SOPRINTENDENZA SPECIALE  
PER IL PIANO NAZIONALE DI RIPRESA E RESILIENZA

*Oggetto.* [ID\_VIP: 7681] LATIANO (BR): progetto di un impianto agrivoltaico, denominato "Latiano HEPV04-RFVP76", di potenza nominale pari a 56,50 MW, con opere di connessione alla RTN, da realizzarsi nel Comune di Latiano (BR).  
**Procedimento ai sensi dell'art. 27 del D.lgs. n. 152/2006**  
**Proponente: HEPV 04 S.r.l.**  
**Parere**

**Fig. 6** Elaborazione della SABAP BR LE aggiornate al 12.05.2023

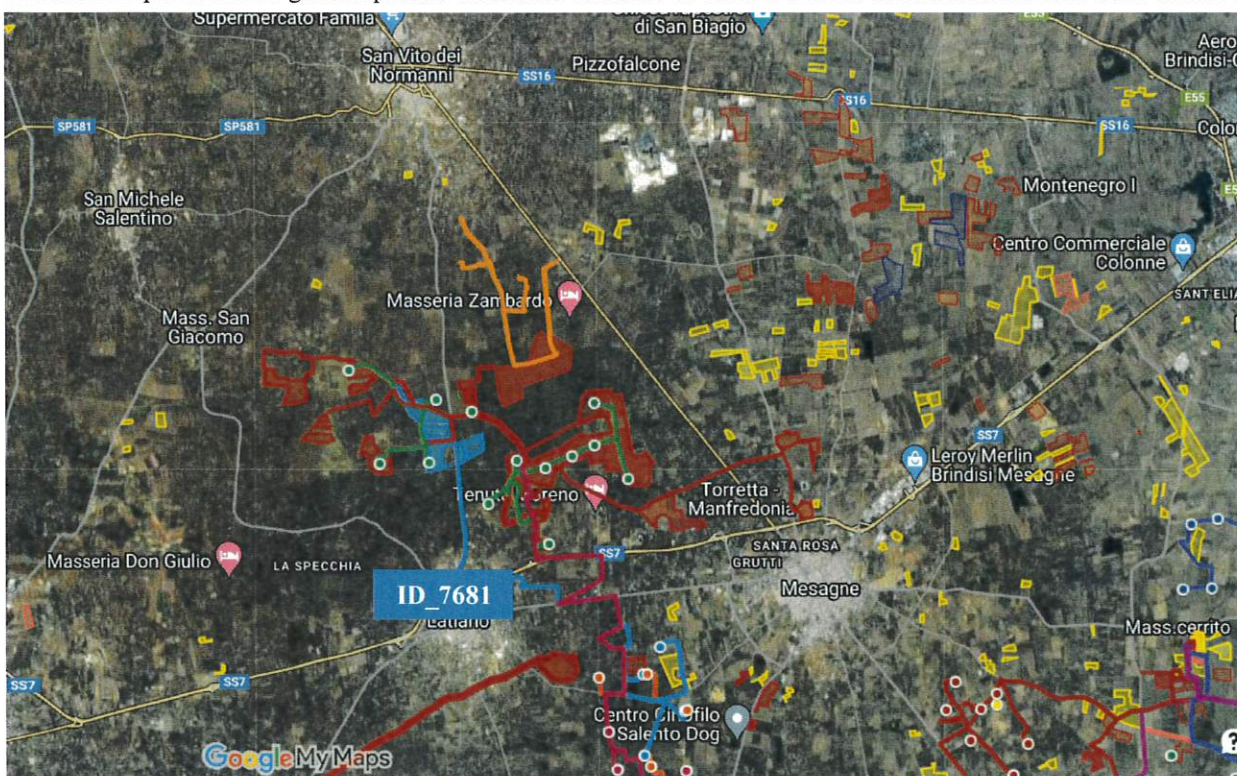
**Le aree interessate dai procedimenti sopracitati più il procedimento in oggetto interesserebbero complessivamente circa 759,65 ha (circa 7.596.500 mq).**

Inoltre nel raggio di 5 km il dato riportato negli elaborati relativi agli impatti cumulativi aumenta esponenzialmente, data la presenza diffusa su tutti i lati e tra gli stessi lotti di progetto di altri campi fotovoltaici in esercizio, come attestato dall'anagrafica FER, anche al netto degli impianti con iter di autorizzazione chiuso positivamente e di quelli in fase di autorizzazione. A questi sono da aggiungere i **numerosi impianti eolici** il cui iter di autorizzazione è ancora in essere.

Quanto affermato è supportato dalla mappa sotto riportata, nella quale sono graficizzati gli impianti – eolici e fotovoltaici – in valutazione, realizzati, cantierizzati ed autorizzati, come risultanti dall'Anagrafica FER. I suddetti impianti sono considerati anch'essi detrattori in quanto hanno già comportato un elevato consumo di suolo e una rilevante trasformazione della texture agricola.
